# 海口江东国际社区三期 (2-B) (28#-29#栋)

设计变更对比文本  
设计变更文本  
2023.06

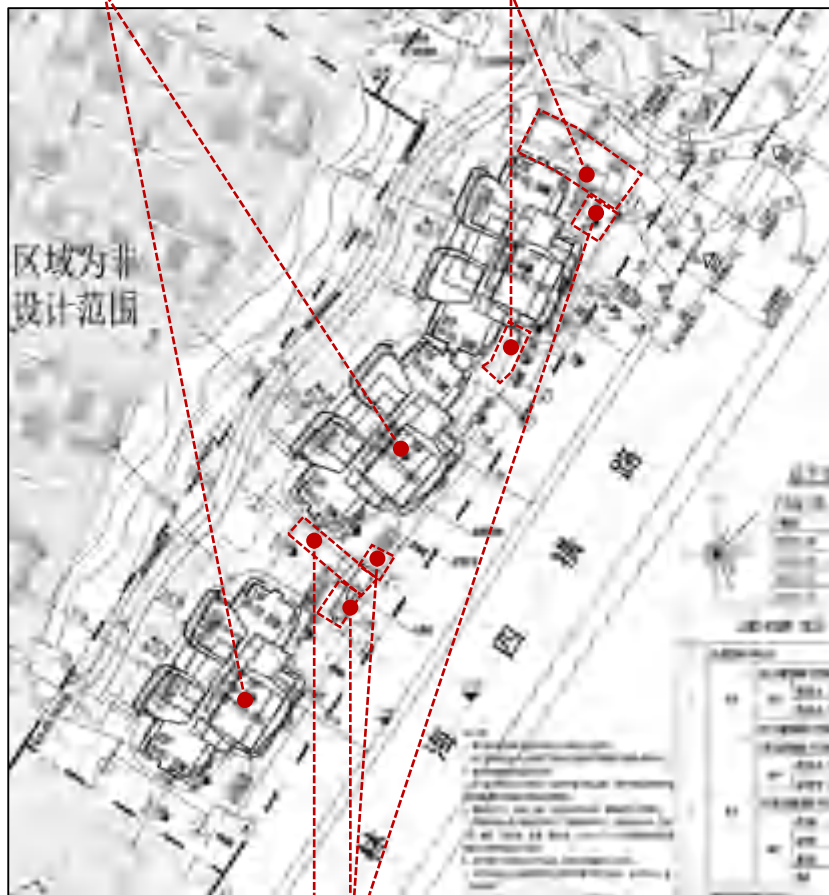
4. 鸟瞰图变更说明:

- ① 塔楼立面线条优化
- ② 屋顶造型优化

一层平面图

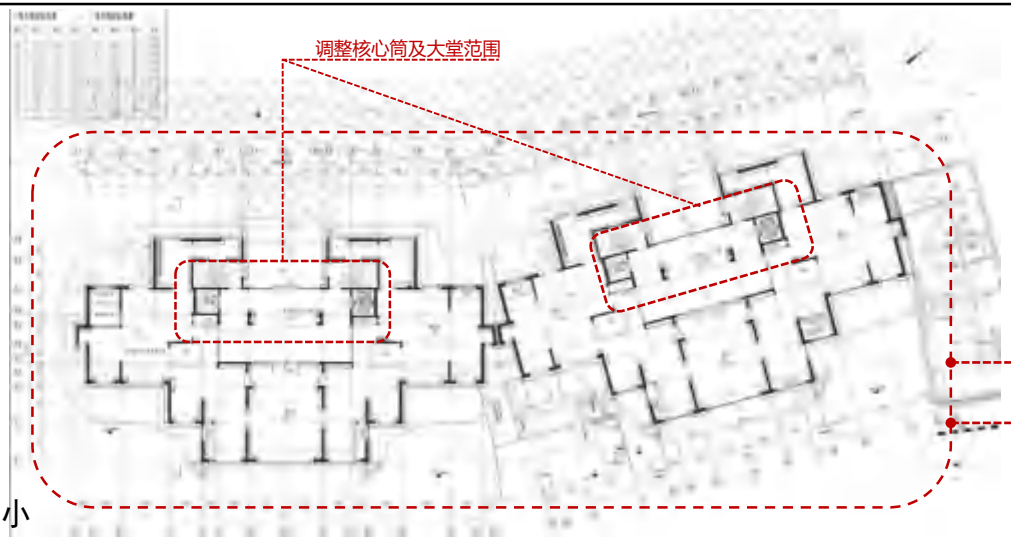
变更说明：

- ①调整架空层外轮廓
- ②调整地下室出地面风井及烟道位置及大小
- ③调整核心筒结构及大堂范围

本层建筑面积：1160.89m<sup>2</sup>  
 其中：住宅建筑面积：268.06m<sup>2</sup>  
 架空建筑面积：892.83m<sup>2</sup>  
**本层面积增加11.97m<sup>2</sup>**  
**其中：住宅建筑面积增加10.68m<sup>2</sup>**  
**架空层建筑面积增加1.29m<sup>2</sup>**

#### 二层平面图

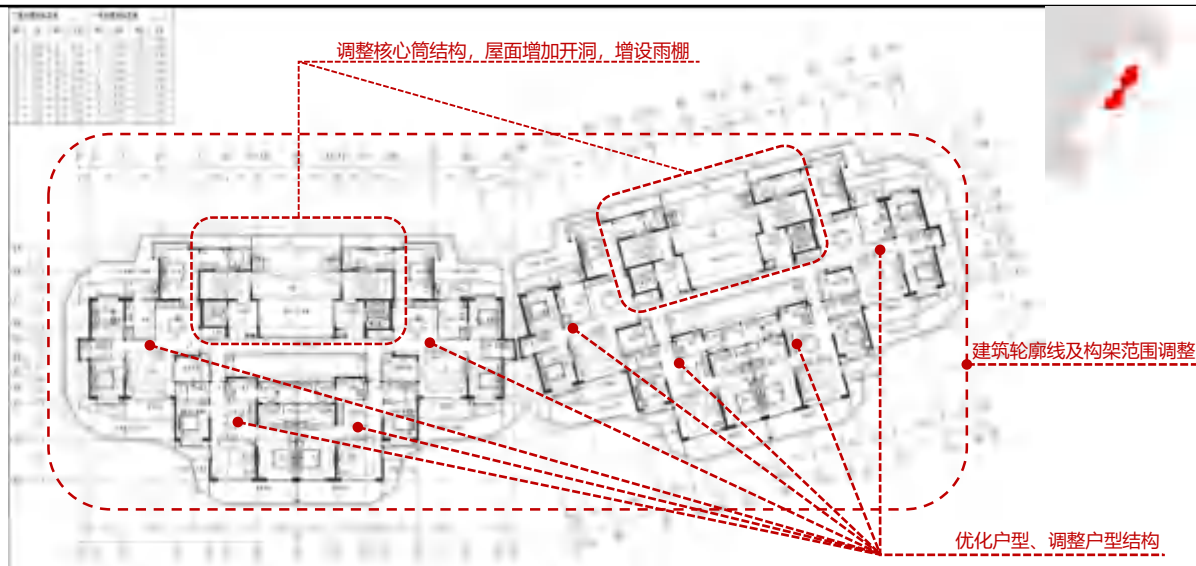
#### 变更说明：

- ①建筑轮廓线及构架范围调整
- ②优化户型、调整户型结构
- ③调整核心筒结构
- ④屋面增加开洞，增设雨篷

本层面积减少82.14m<sup>2</sup>

三至十八层平面图

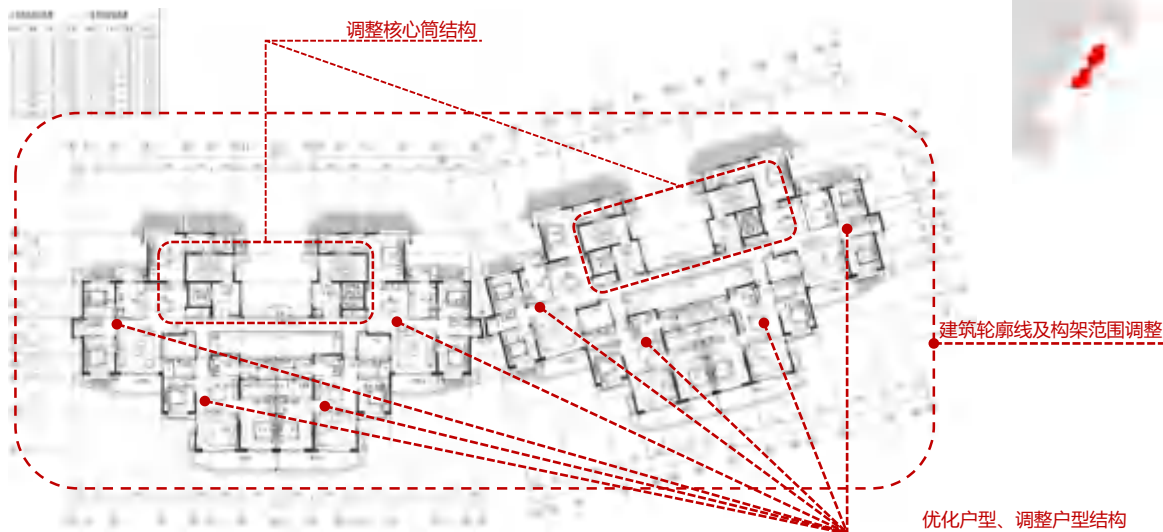
变更说明：

- ①建筑轮廓线及构架范围调整
- ②优化户型、调整户型结构
- ③调整核心筒结构

三~十八层总面积减少1365.70m<sup>2</sup>

十九层平面图

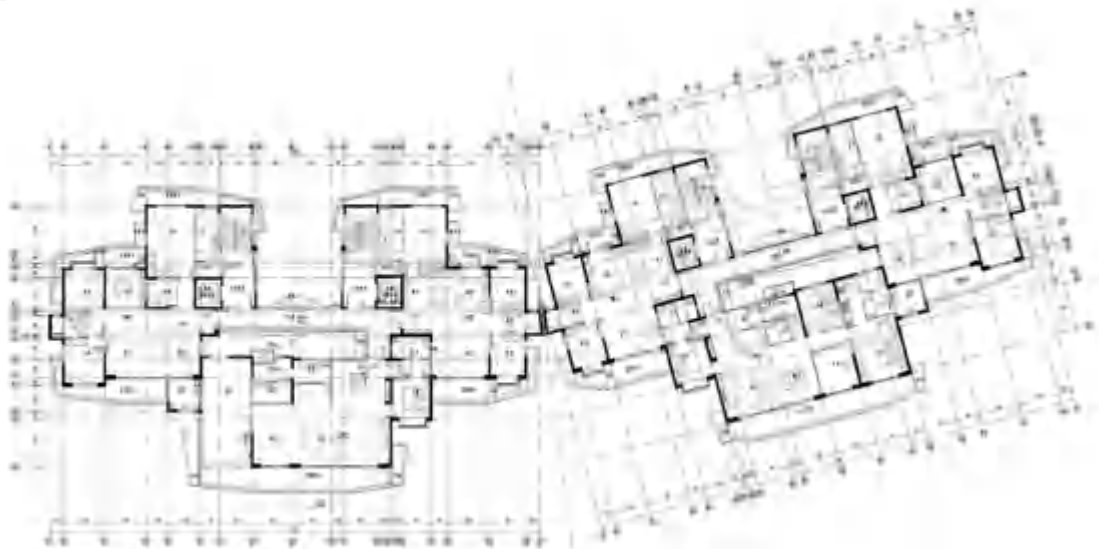
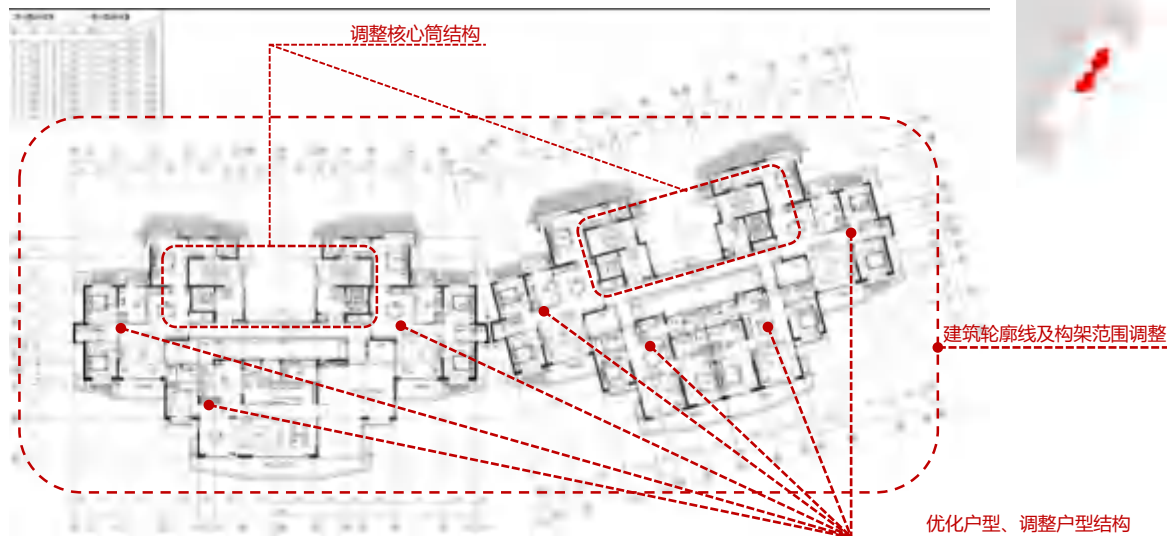
变更说明：

- ①建筑轮廓线及构架范围调整
- ②优化户型、调整户型结构
- ③调整核心筒结构

本层面积减少减少145.50m<sup>2</sup>

二十层平面图

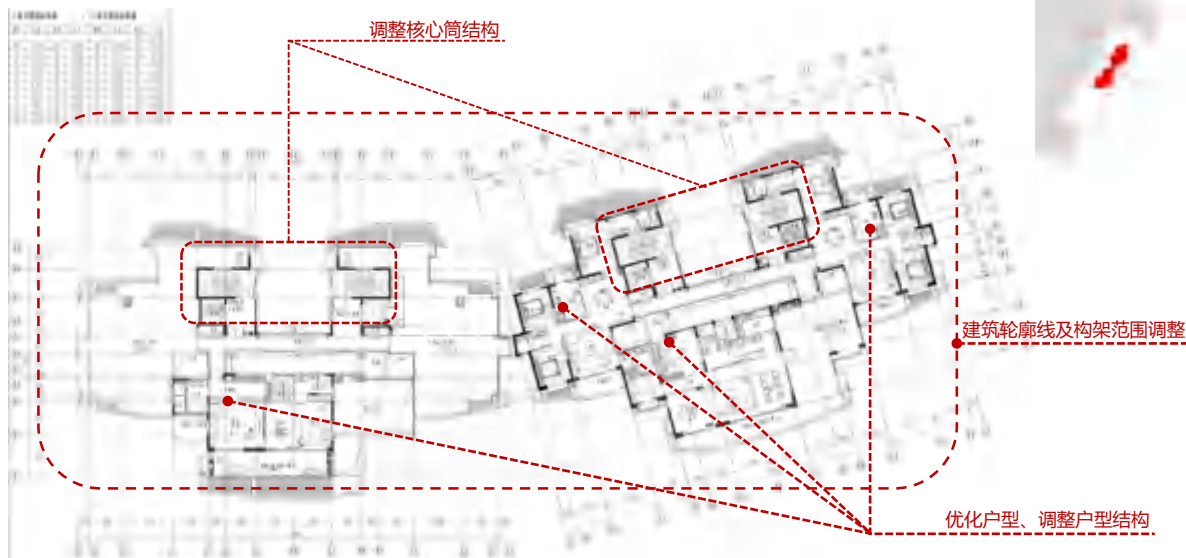
变更说明：

- ①建筑轮廓线及构架范围调整
- ②优化户型、调整户型结构
- ③调整核心筒结构

本层面积减少142.65m<sup>2</sup>

#### 二十一层平面图

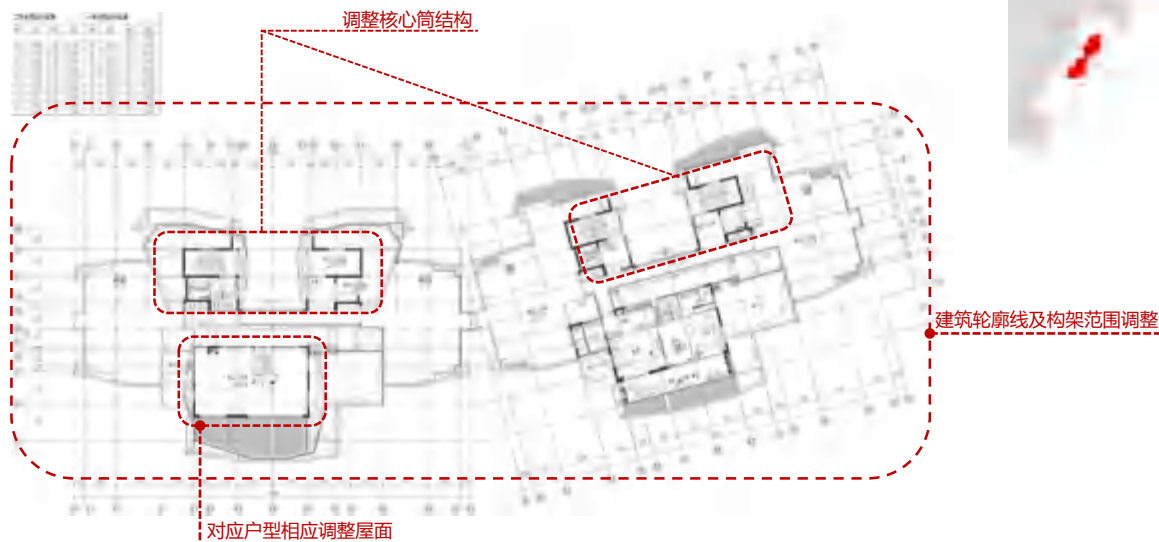
#### 变更说明：

- ① 建筑轮廓线及构架范围调整
- ② 优化户型、调整户型结构
- ③ 调整核心筒结构
- ④ 对应户型相应调整屋面

本层面积减少50.70m<sup>2</sup>

屋顶层平面图

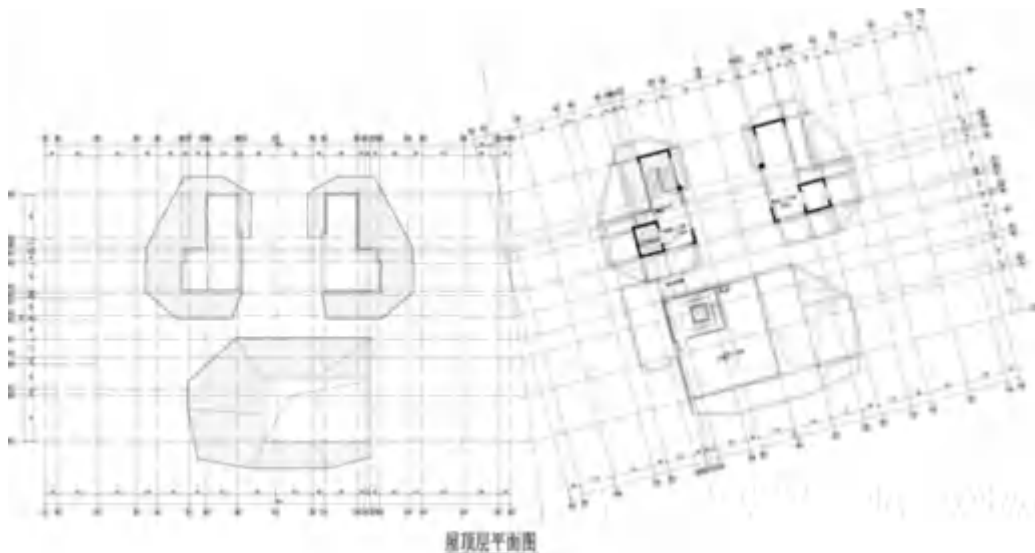
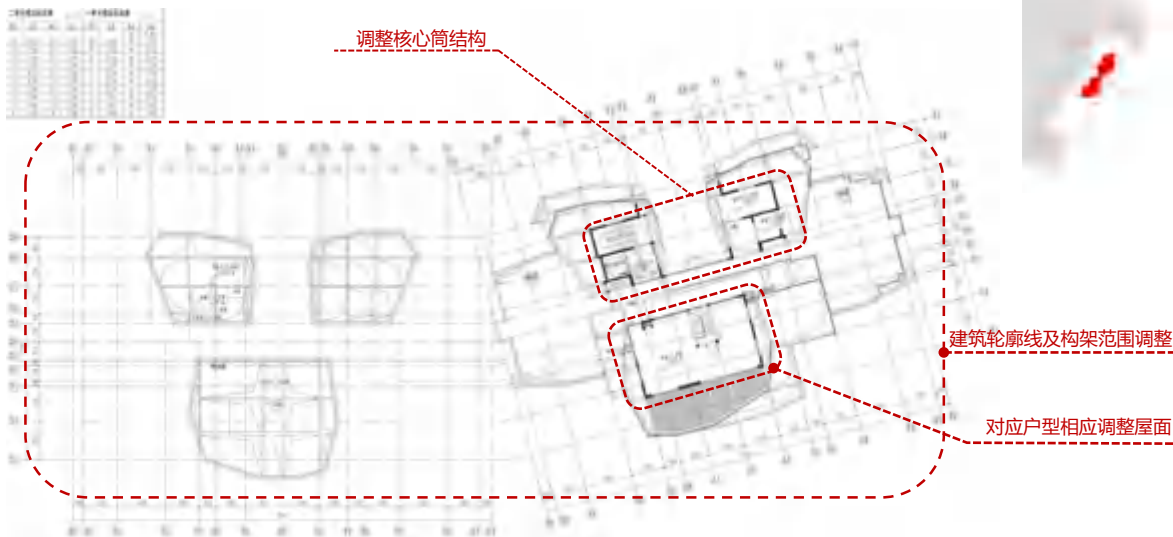
变更说明：

- ① 调整核心筒结构
- ② 调整构架范围
- ③ 对应户型相应调整屋面

本层面积减少10.53m<sup>2</sup>

### 构架层平面图

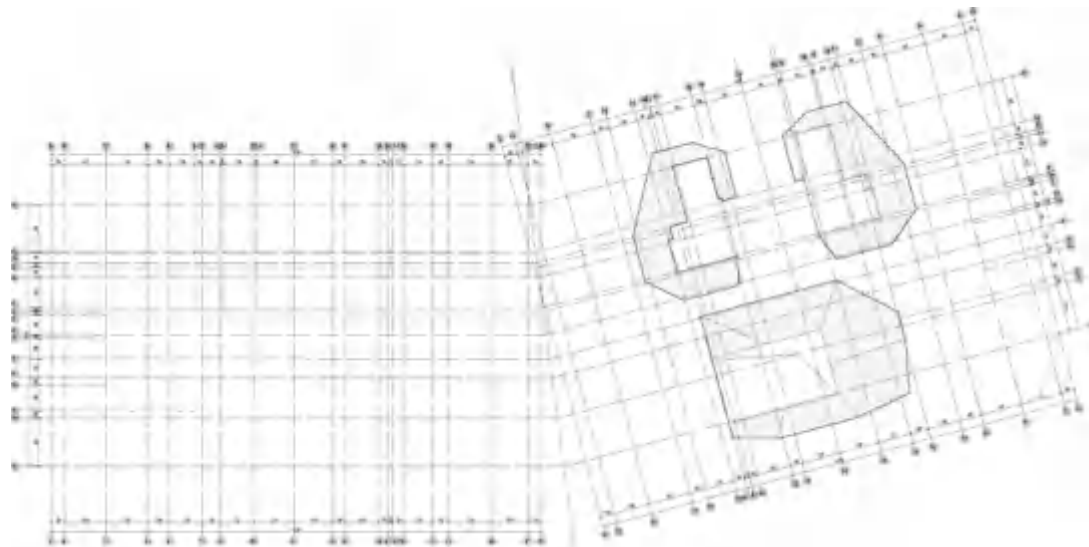
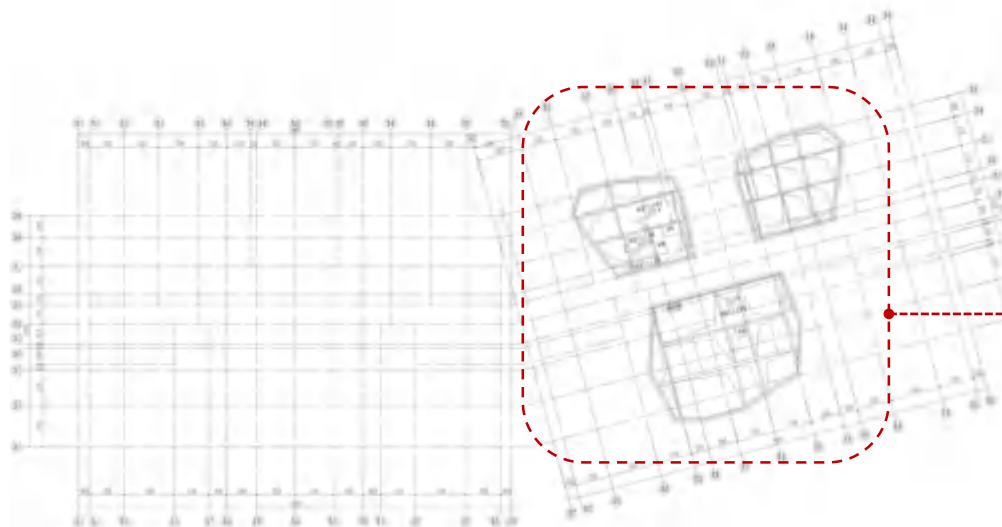
变更说明:

- ①调整构架轮廓范围

调整轮廓构架范围调整

### 1-1剖面图

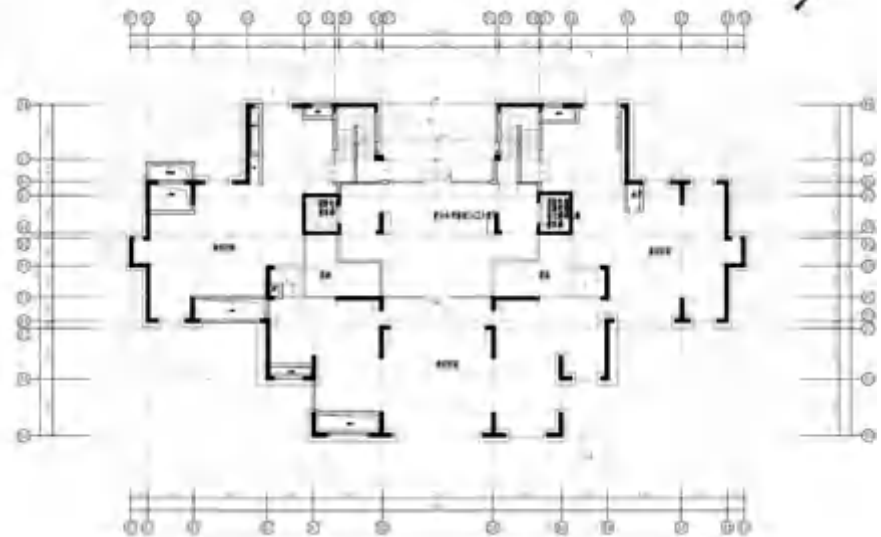
屋顶构架造型调整

18-21层层高调整

对应户型修改调整立面

变更说明:

- ①对应户型修改调整剖面
- ②18-21层层高调整
- ③屋顶构架造型调整

#### 一层平面图

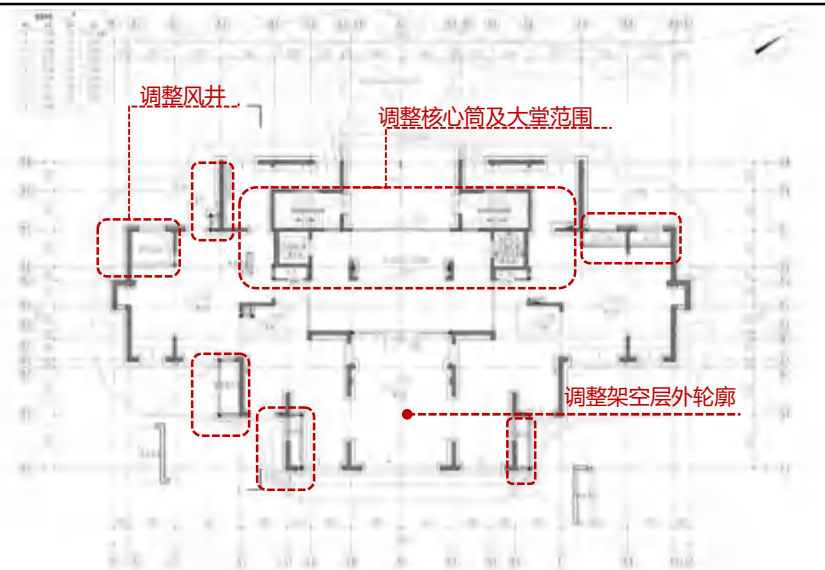
#### 变更说明：

- ①调整架空层外轮廓
- ②调整地下室出地面风井及烟道位置及大小
- ③调整核心筒结构及大堂范围

本层建筑面积：589.66m<sup>2</sup>  
 其中：住宅建筑面积：134.03m<sup>2</sup>  
 架空建筑面积：455.63m<sup>2</sup>  
**本层面积增加31.65m<sup>2</sup>**  
**其中：住宅建筑面积减少0.95m<sup>2</sup>**  
**架空层建筑面积增加32.60m<sup>2</sup>**

二层平面图

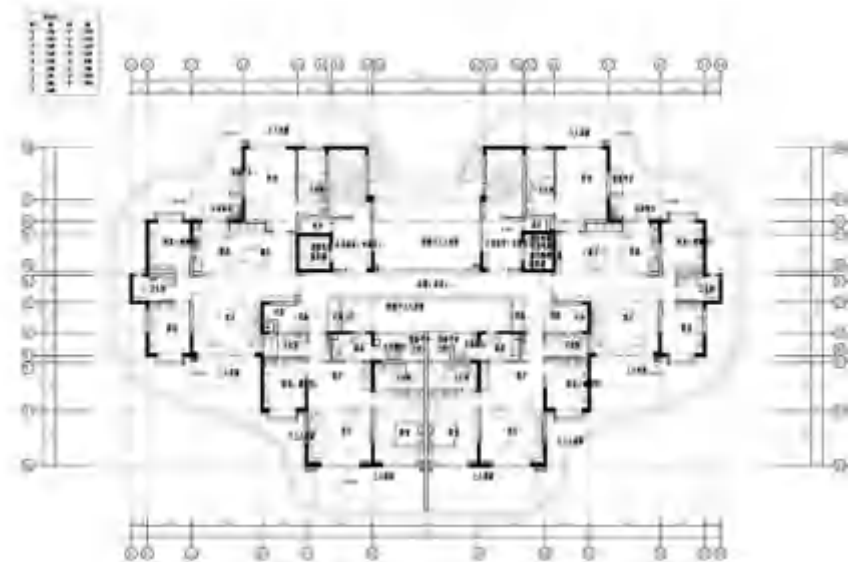
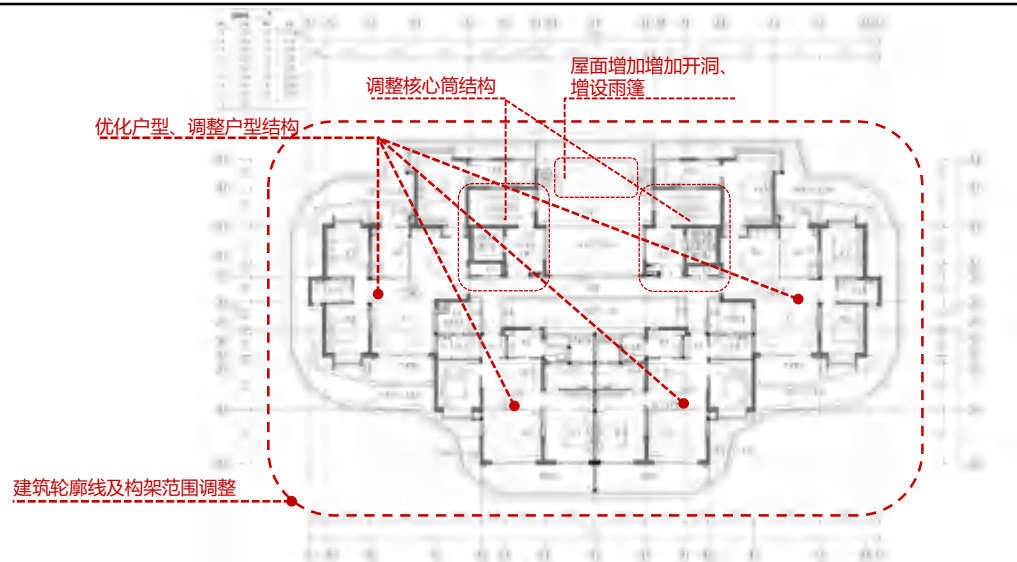
变更说明：

- ①建筑轮廓线及构架范围调整
- ②优化户型、调整户型结构
- ③调整核心筒结构
- ④屋面增加开洞，增设雨篷

本层面积减少15.83m<sup>2</sup>

### 三~十四层平面图

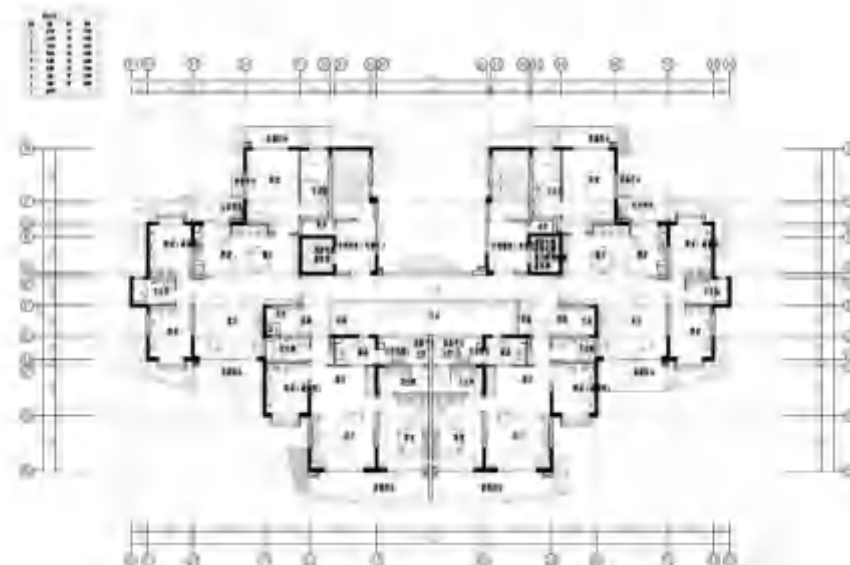
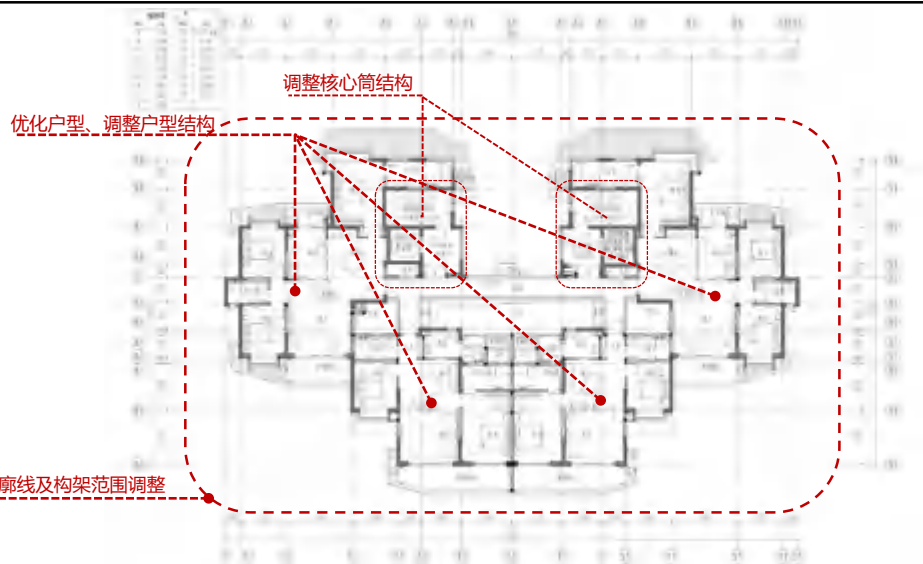
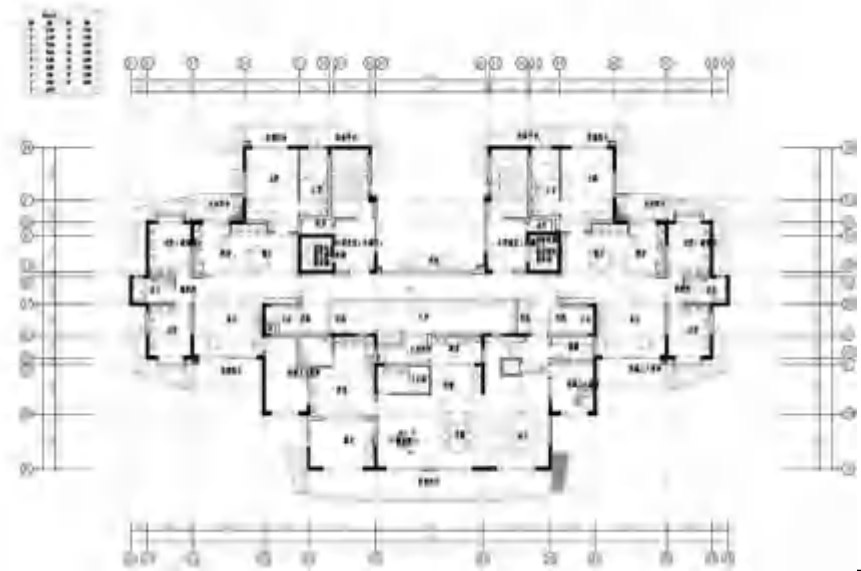
### 变更说明：

- ①建筑轮廓线及构架范围调整
- ②优化户型、调整户型结构
- ③调整核心筒结构

三~十四层总面积减少206.72m<sup>2</sup>
